Oggetto: [ID_VIP: 5734] - Procedimento Unico Ambientale relativo al progetto di parco eolico denominato “Bruno”, con realizzazione di 7 aerogeneratori e relative opere di connessione, di potenza complessiva di 42,7 MW da realizzarsi nei Comune di Venosa (PZ) - proponente Millek s.r.l. - Osservazioni al parere MiC prot. 1359-PI acquisito al protocollo MiTE n. 14377 il 01.02.2023.

Considerazioni conclusive sul Parere MiC prot. 1359-PI acquisito al prot. MiTE n. 14377 il 01.02.2023

Oggetto: [ID_VIP 5734] VENOSA (PZ) – MONTEMILONE: impianto eolico costituito da 7 aerogeneratori e relative opere di connessione, per una potenza complessiva di 42,7 MW, da realizzarsi nel Comune di Venosa (PZ), con cabina di consegna da realizzarsi nel Comune di Montemilone (PZ).

Parere tecnico istruttorio della Soprintendenza speciale per il PNRR.

**A.17.1.0- Studio di Impatto Ambientale- Quadro di riferimento programmatico
Allegati grafici
PLANIMETRIA NATURA GIURIDICA ACCERTATA
(Usi Civici)**

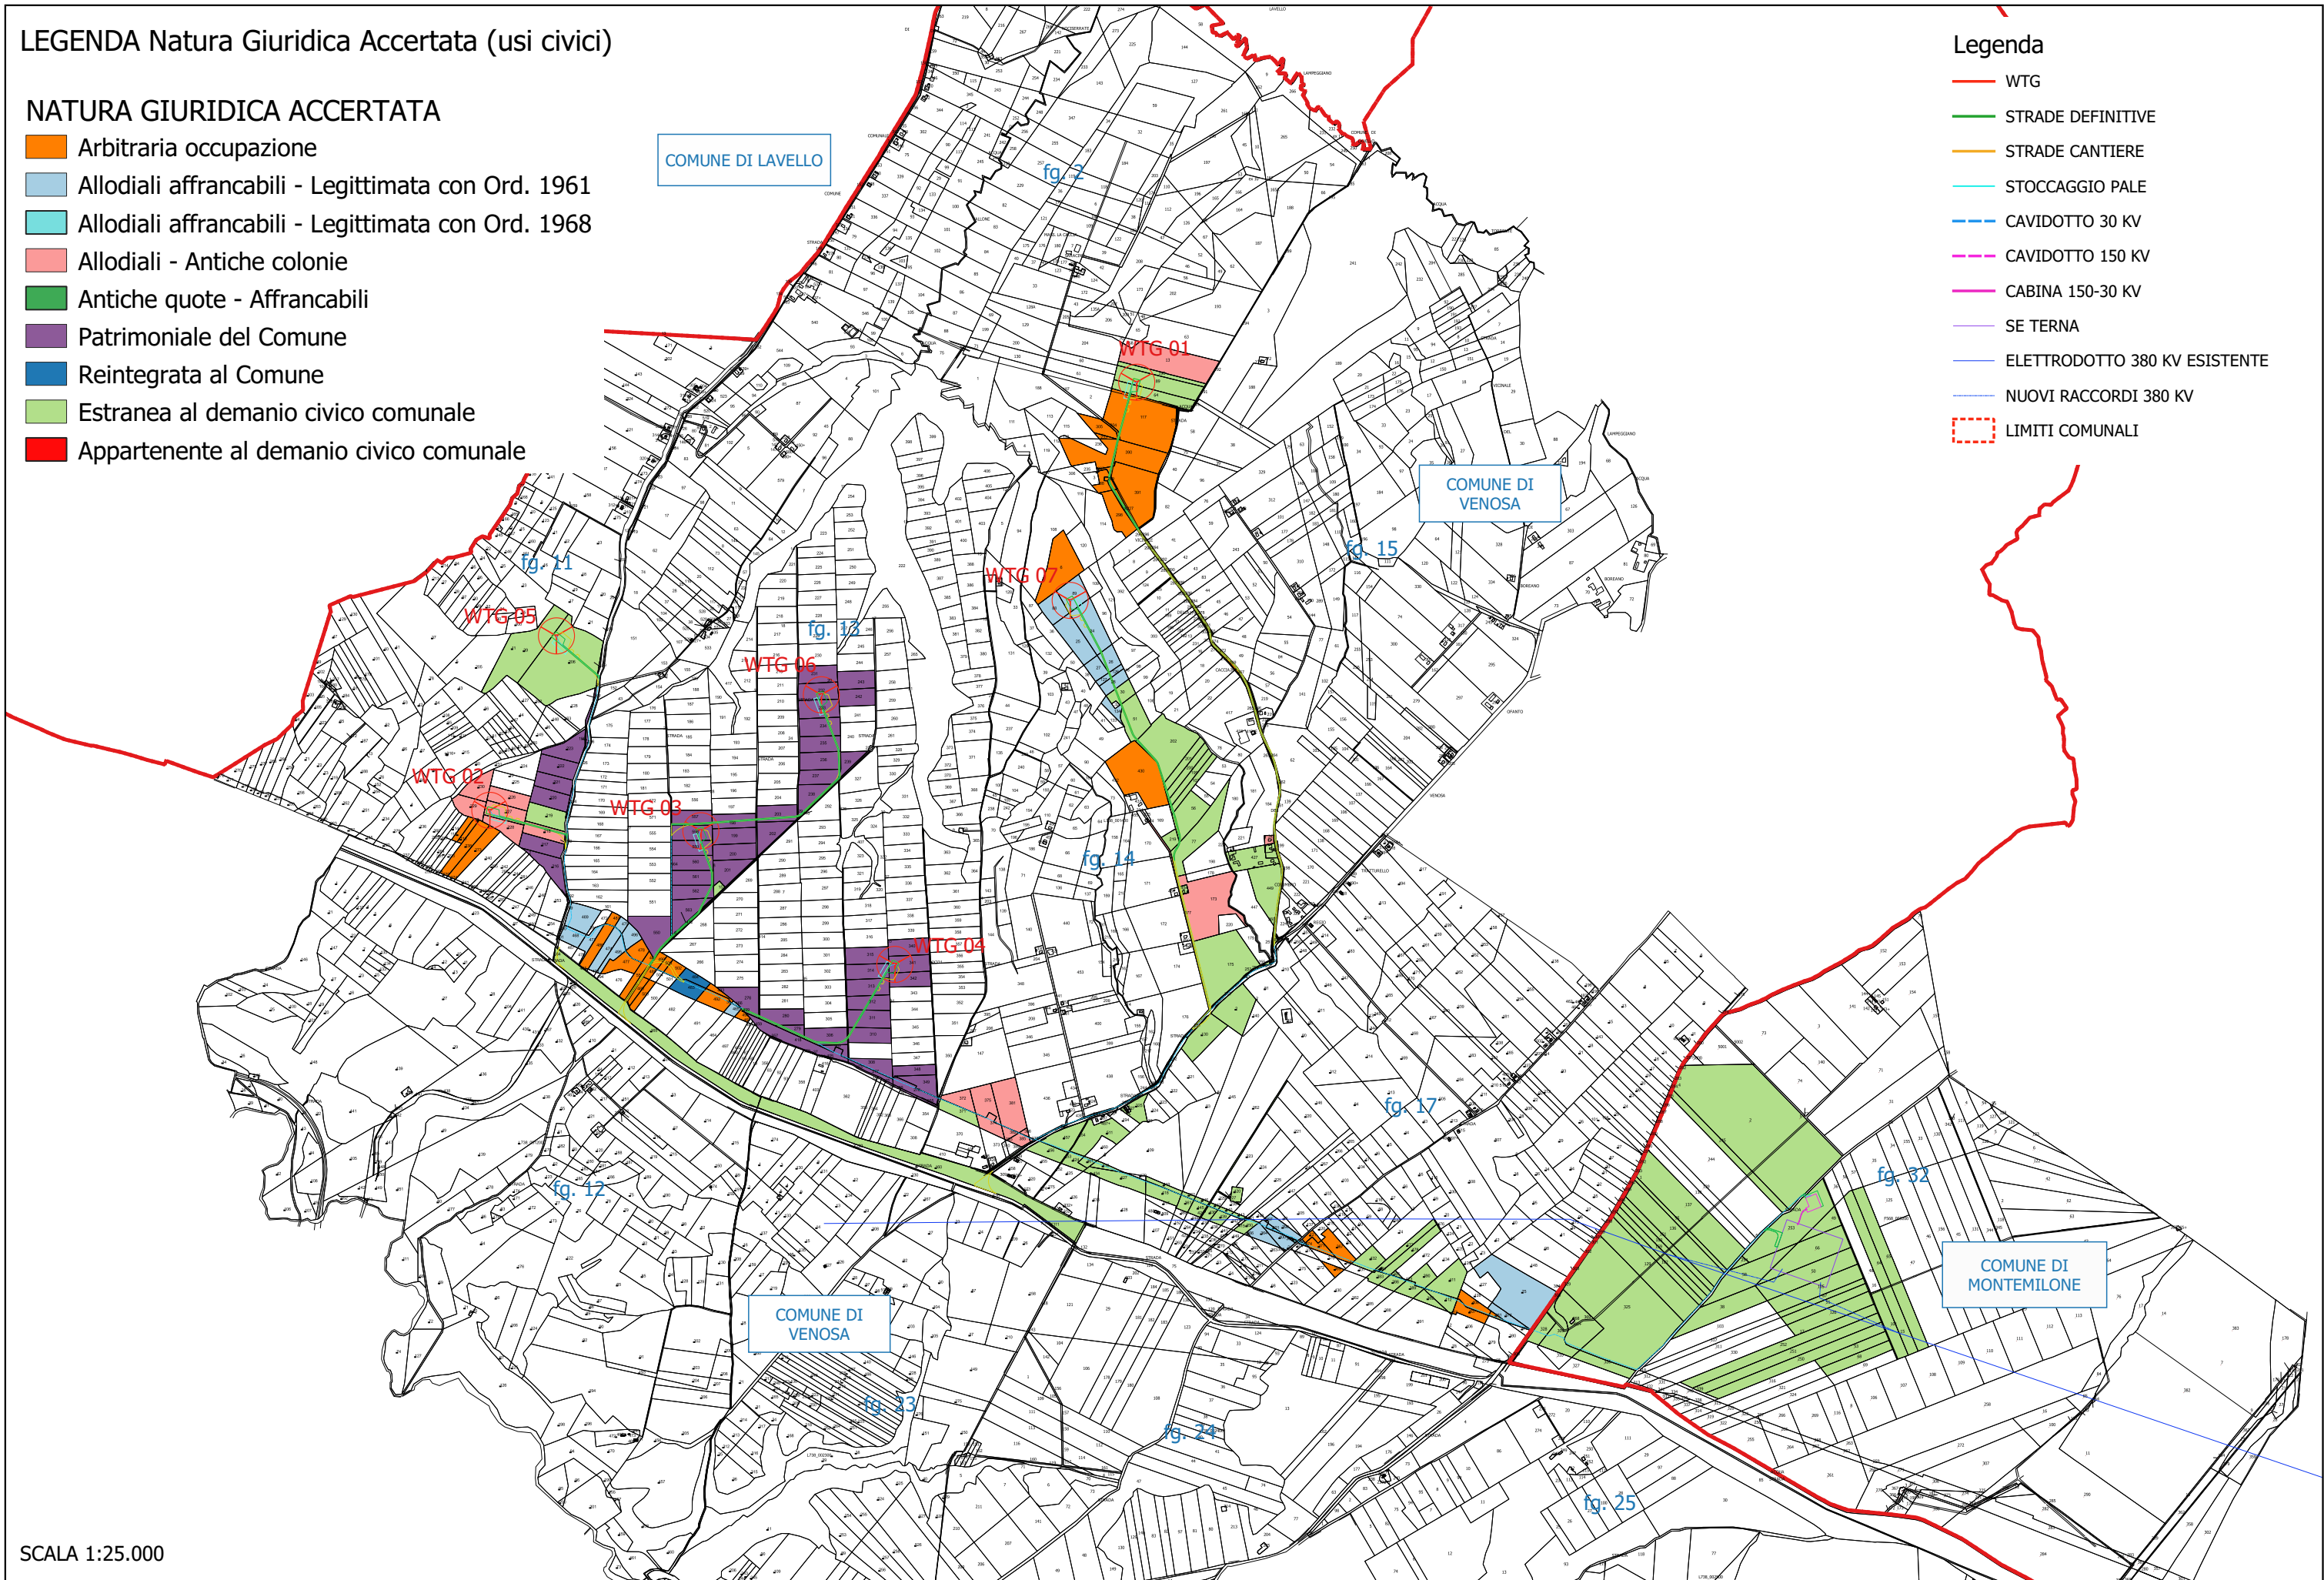
“*Si evidenzia che risulta non consegnato il certificato emesso dall'ufficio regionale preposto...*”

E' una torsione nello sviluppo procedurale attivato dallo stesso MiC.

Con Protocollo MATT. 26656 del 15.03.21, a pag. 2 punto 3, MiC chiedeva una “Attestazione inesistenza usi civici”, cosa che abbiamo disposto tramite (onerosa) Perizia Demaniale che risulta nel Portale MiTE con data 15.11.2021. Dopo 15 mesi MiC definisce la Perizia Demaniale “non esaustiva”. L'asserzione non viene motivata quindi è imponderabile.

Alleghiamo comunque il Certificato emesso dall'Ufficio Regionale preposto. (cfr. **all. 7**)

Allegato 9 Planimetria Vigneti DOC

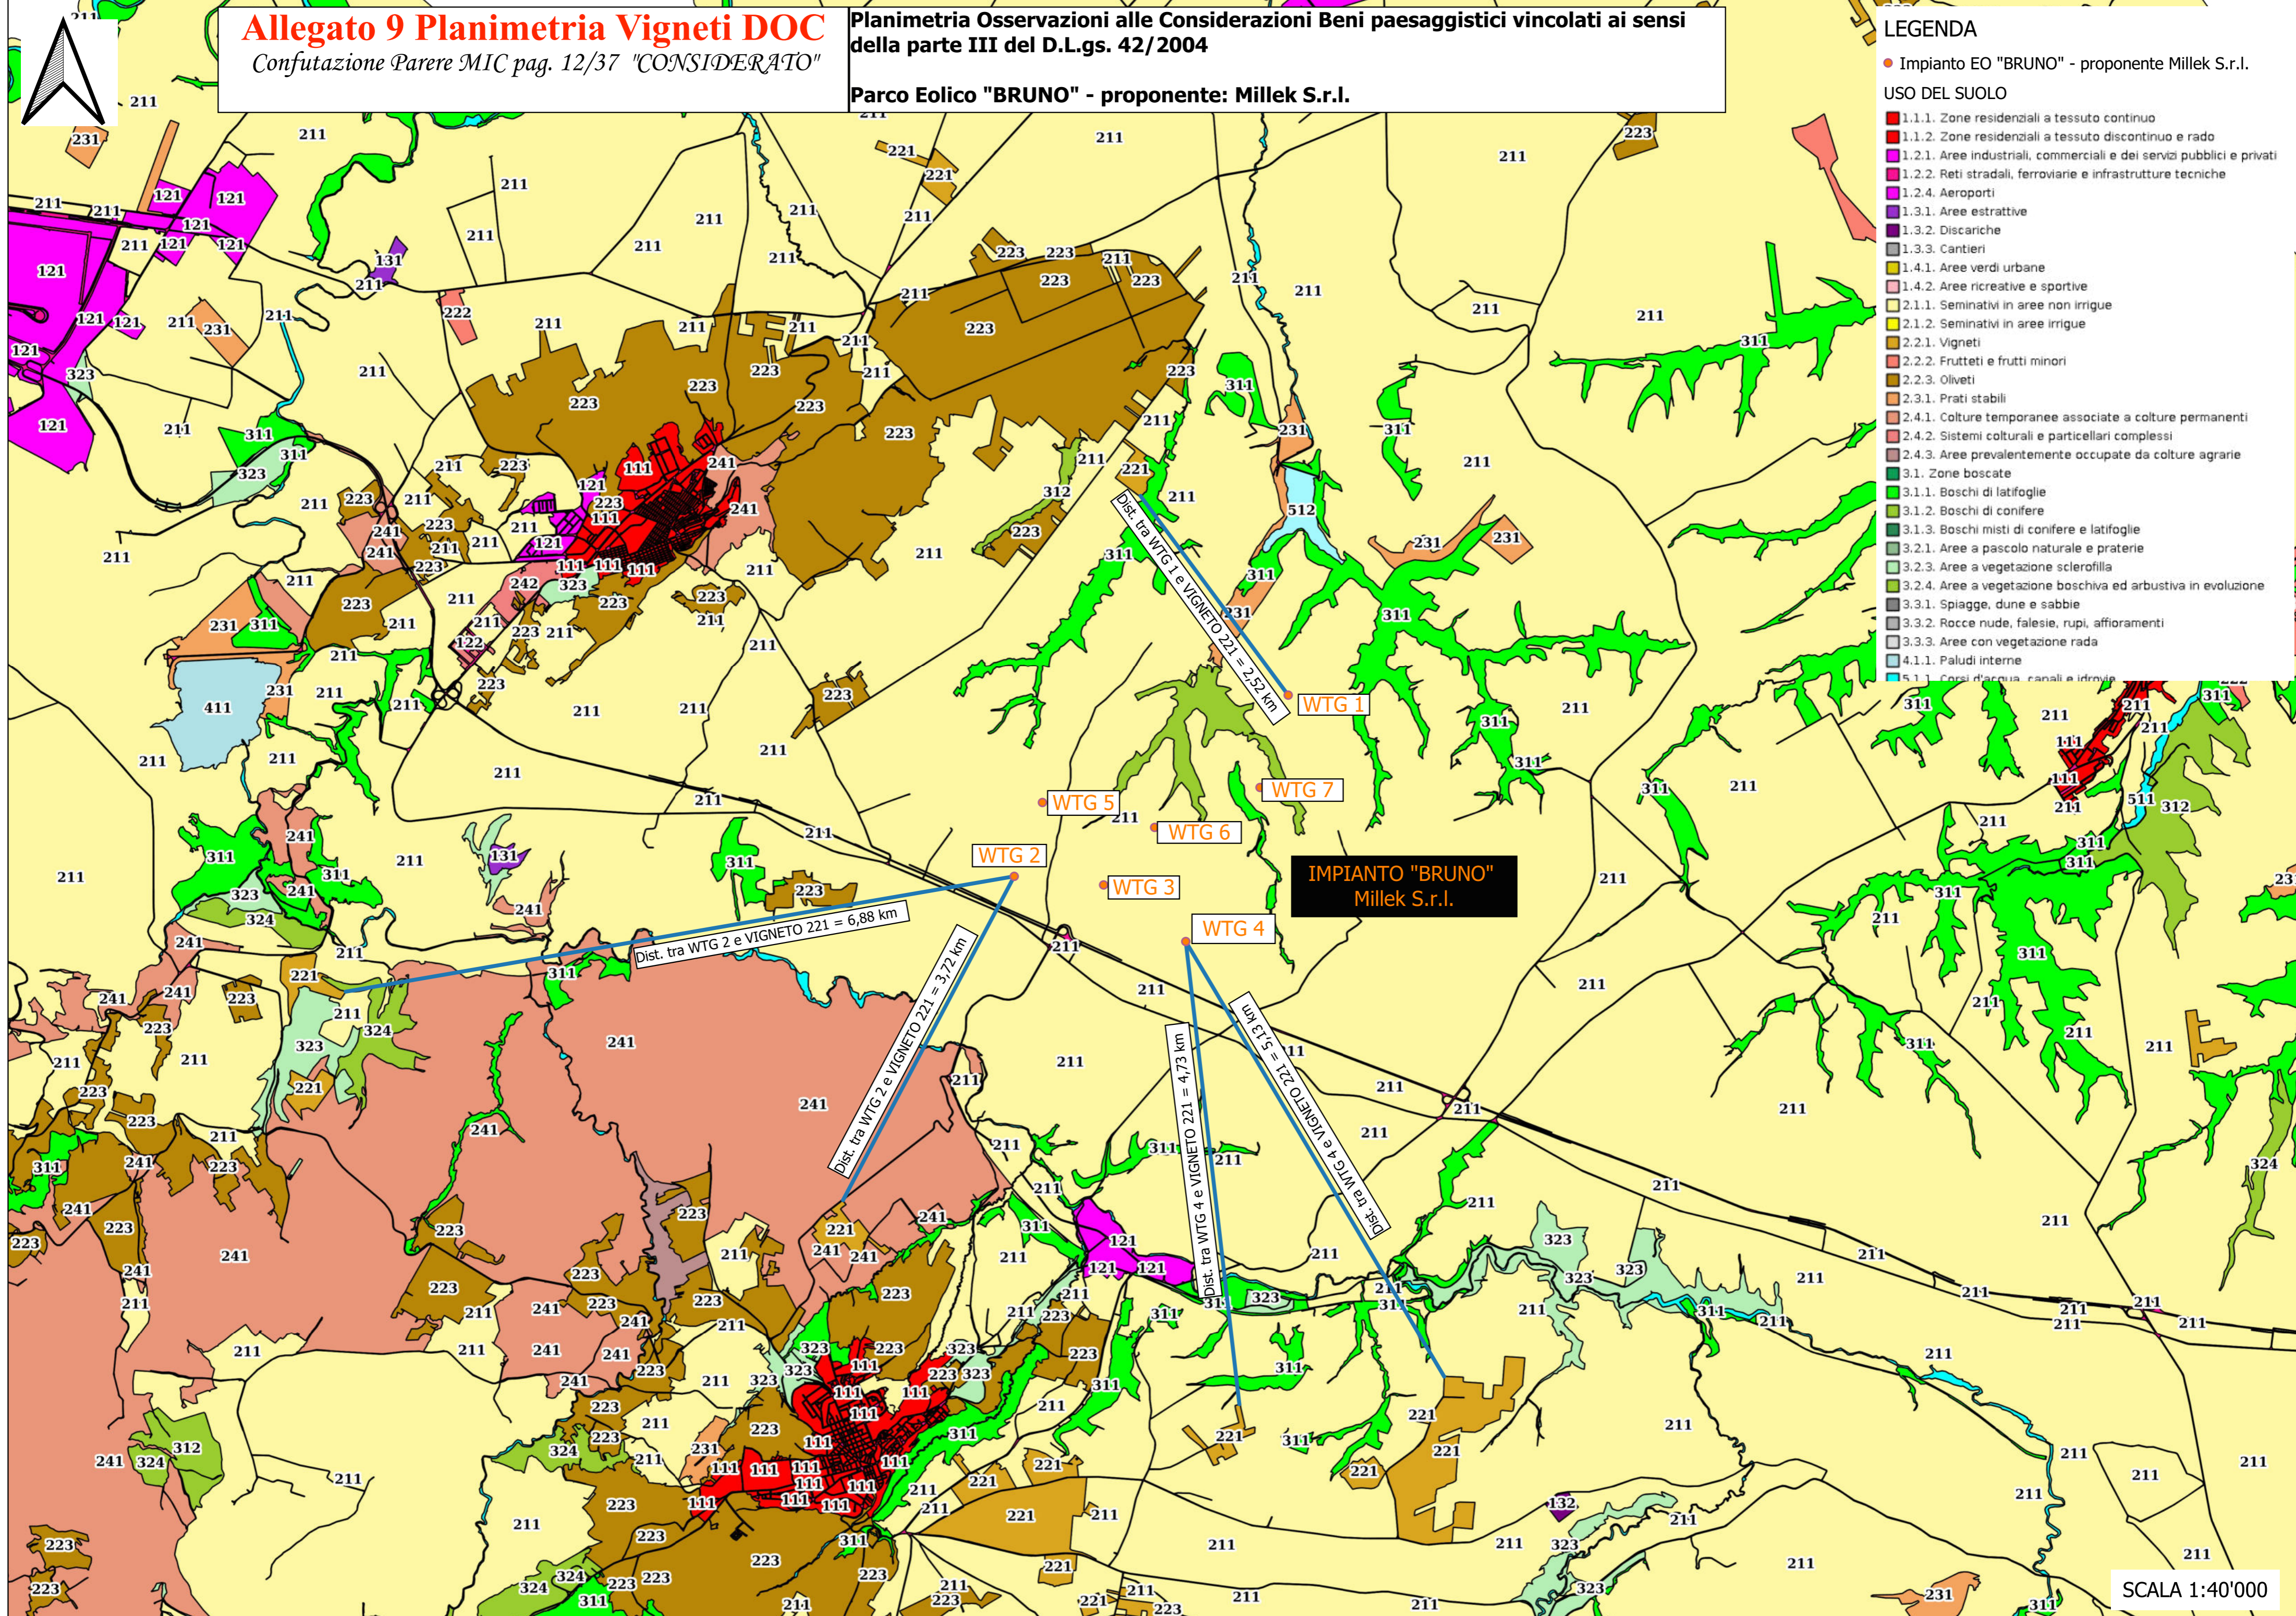
Penultimo capoverso: *“Si segnala, inoltre, che tutti gli aerogeneratori (...) sono compresi in un'area contrassegnata dalla presenza di vigneti DOC Aglianico”*

L'asserzione MiC potrebbe indurre ad un'erronea valutazione.

Le distanze tra gli aerogeneratori e i vigneti DOC, sono comprese tra 2,5 Km e 6,8 Km (cfr. **all. 9**). Si evidenzia che l'impiego disinvolto e intermittente dei dispositivi normativi, permette a MiC di non evidenziare che l'allegato A della L.R. n. 54/2015, richiamato nella stessa pagina 12 per segnalare un presunto “buffer” dai centri storici, al Paragrafo 3.2 indica che “i terreni destinati a colture di pregio (...) sono aree dove non è consentita la realizzazione di impianti”.

La distanza documentata dai terreni DOC, conferma la compatibilità del progetto con le prescrizioni normate.
